COMUNE di MALNATE

Riqualificazione urbana
mediante conversione in rotatorie delle intersezioni
Varese / Dante / Repubblica / Garibaldi
e
Garibaldi / Marconi / Martiri Patrioti / Conconi
integrata da interventi riguardanti
la rete ciclo-pedonale

Studio di inserimento urbanistico

Relazione tecnico - illustrativa

Figura 72: Scheletro piste ciclabili

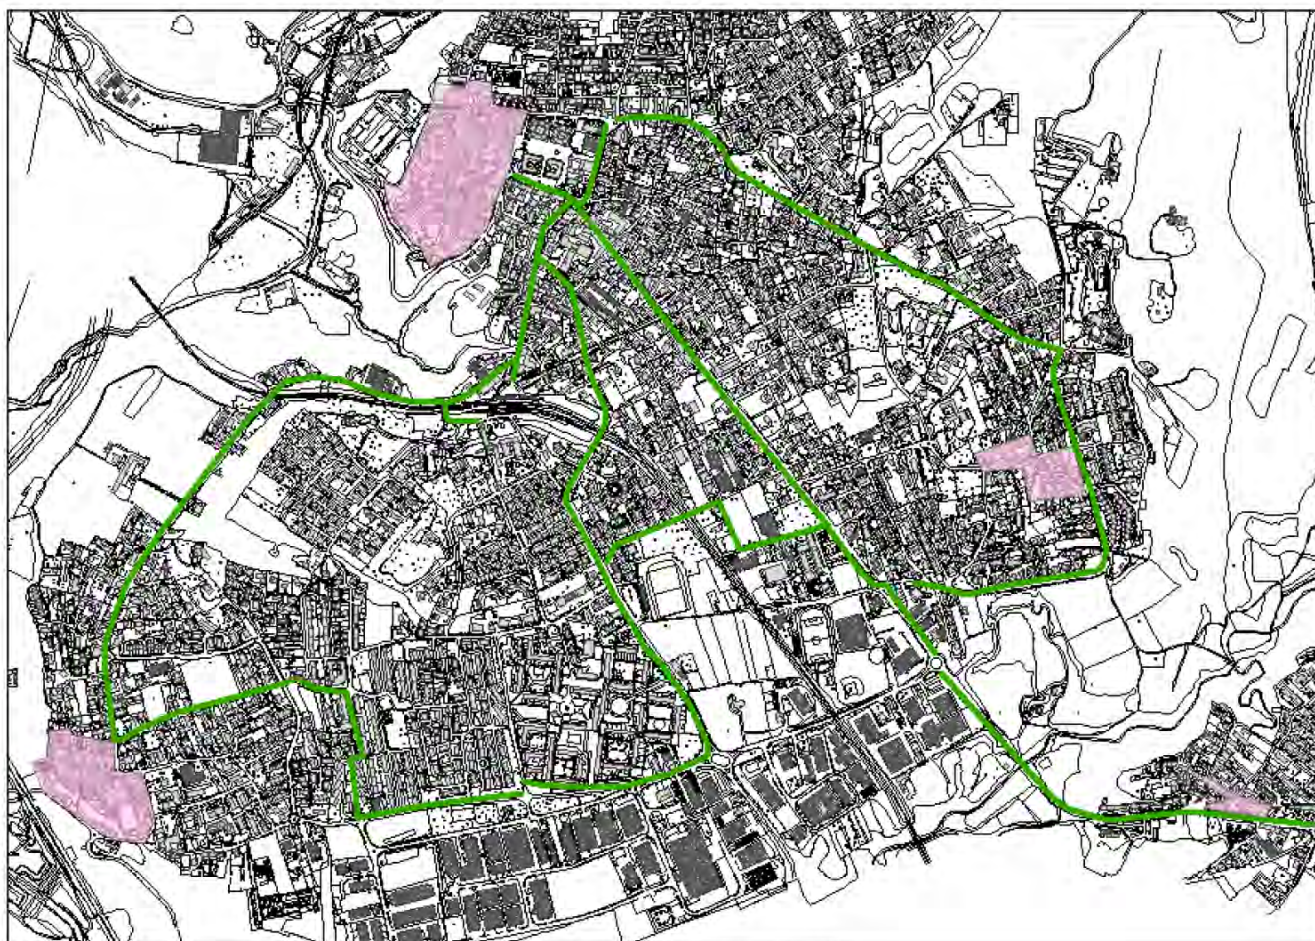
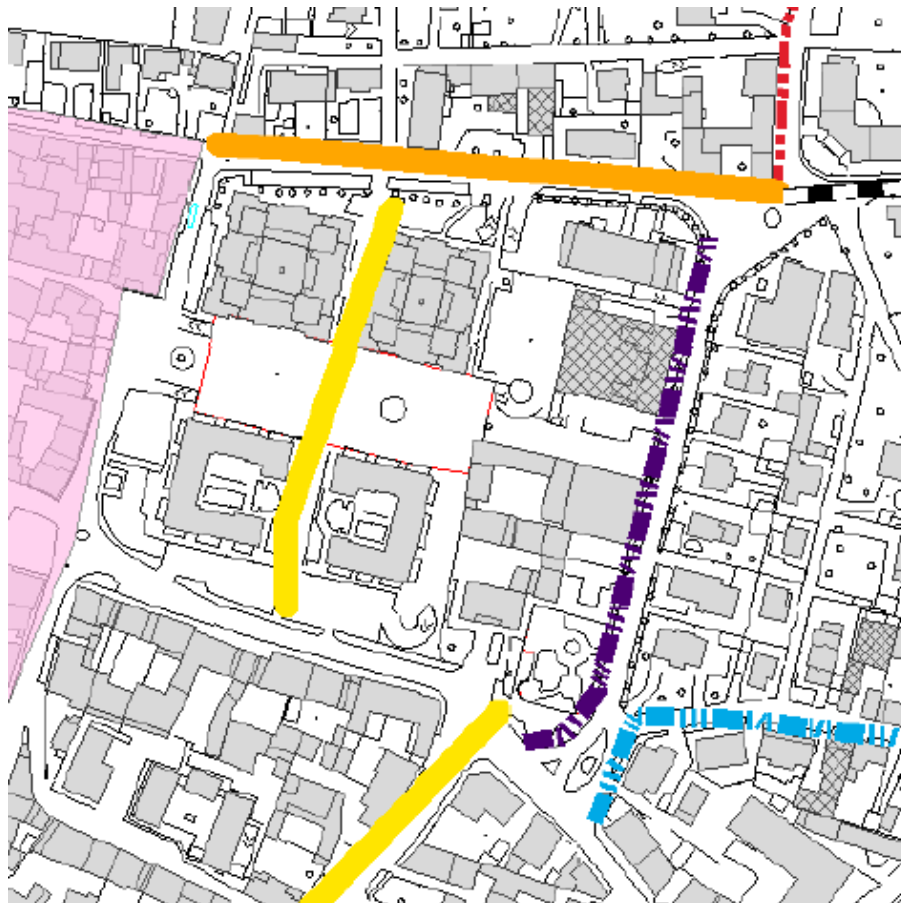
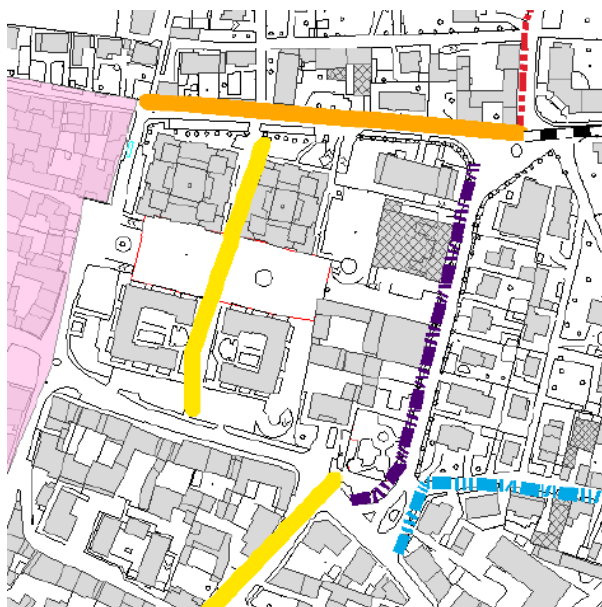
Pur condividendo pienamente gli indirizzi generali espressi dal *PUMS* in merito alla mobilità ciclo-pedonale, e considerando debitamente che a scala pianificatoria non è oggettivamente possibile pervenire al dettaglio della scala progettuale, si può rilevare quanto segue:

- relativamente all'ambito oggetto del presente *Studio* sussistono alcune incongruenze tra lo *Scheletro delle piste ciclabili* riportato in figura 72:

e le *Ipotesi realizzative di dettaglio* riportate in figura 80:

- non vengono affrontate, neppure in termini tipologici, le soluzioni da adottarsi negli ambiti intersettivi o nelle situazioni di interferenza tra mobilità veicolare e lenta (SS 342 *in primis*).

Si riportano di seguito la planimetria di progetto:

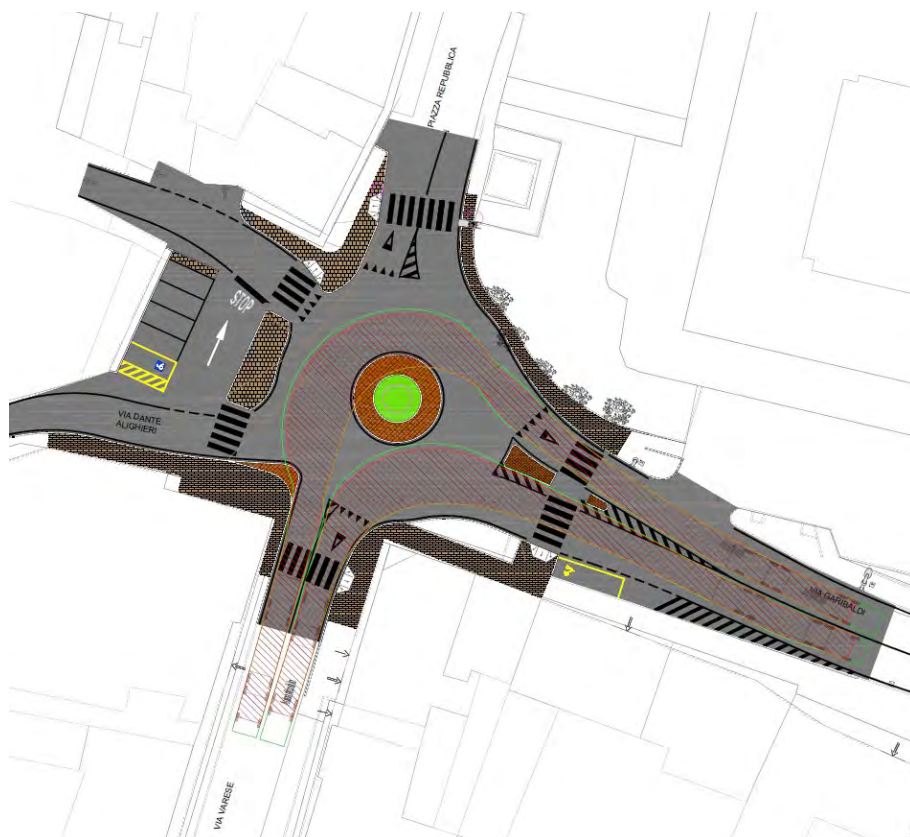
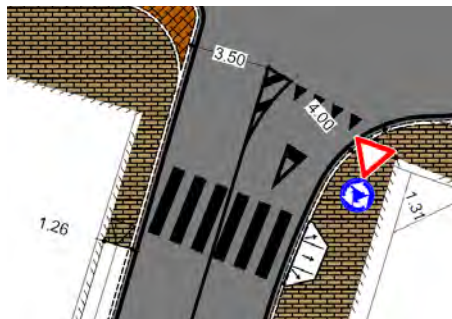
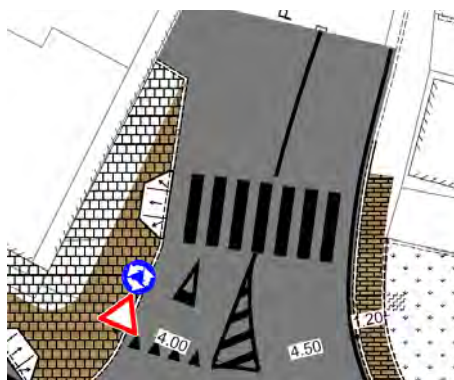
Nella soluzione progettuale adottata si ravvisano alcune potenziali criticità:

- nell'approccio da via Varese non è stata prevista un'isola spartitraffico in rilevato, presumibilmente a causa della ridotta ampiezza di fatto, mentre i marciapiedi hanno ampiezze di 1,26 ml a sx e di 1,31 ml al vertice dell'edificio d'angolo, al lordo di barriere para-pedonali ed altri arredi:

- nell'approccio da piazza della Repubblica non è stata analogamente prevista un'isola spartitraffico in rilevato, per motivi non interpretabili, mentre il marciapiede dx ha ampiezza lorda di 1,20 ml:

- l'uscita dall'area di parcheggio è situata in prossimità dell'entrata in rotonda e dell'attraversamento pedonale:

Si riportano di seguito la planimetria di progetto:

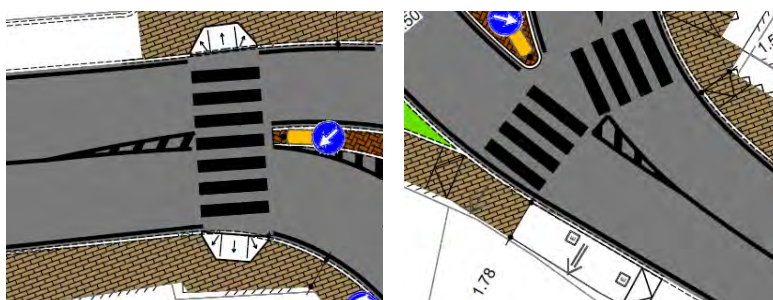
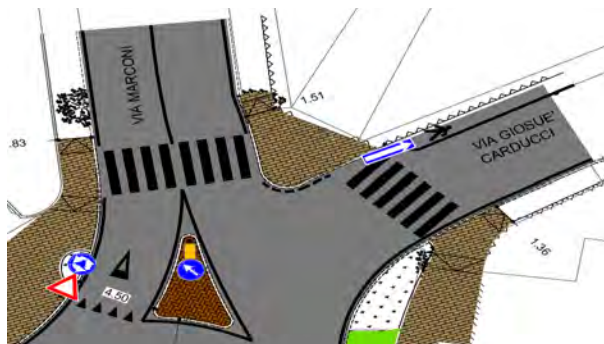
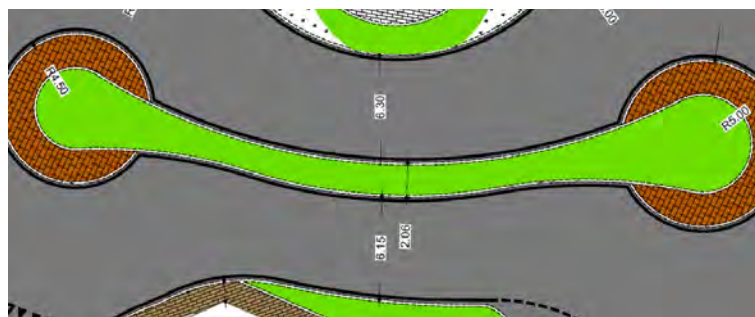
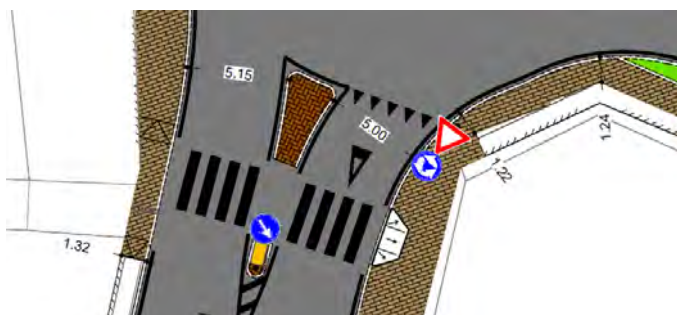
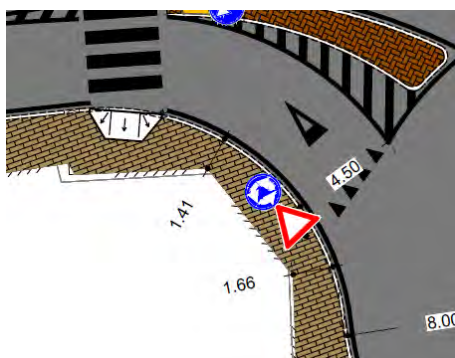
Nella soluzione progettuale adottata si ravvisano alcune potenziali criticità:

- negli approcci da via Garibaldi e via Martiri Patrioti, ovvero negli assi a maggior volume di traffico (SS 342), gli attraversamenti pedonali non sono dotati di isole di attesa, se non in semplice segnaletica orizzontale:

- la prossimità delle uscite verso via Marconi e via Carducci può generare incertezze di comportamento in alcuni utenti occasionali, soprattutto in caso di veicoli pesanti, in prossimità di 2 attraversamenti pedonali:

- la limitata ampiezza dello spartitraffico di collegamento delle isole laterali (2,06 ml) può favorire valicamenti, soprattutto in caso di veicoli pesanti, con potenziale significativa sinistrosità della rotatoria stessa nel lungo periodo:

- alcuni marciapiedi hanno ampiezze inferiori alla norma, quali 1,22, 1,24, 1,32 e 1,41 ml, a causa della presenza dei vertici degli edifici:

- non sono presenti sedi, spazi o collegamenti ciclo-pedonali, nonostante le indicazioni sia del PGT che del PUMS;
- non viene approfondito progettualmente il tratto di via Garibaldi compreso tra le due intersezioni;
- il previsto spostamento del monumento presenta costi elevati (stimati dagli estensori del PFTE oltre 100.000,00 €).
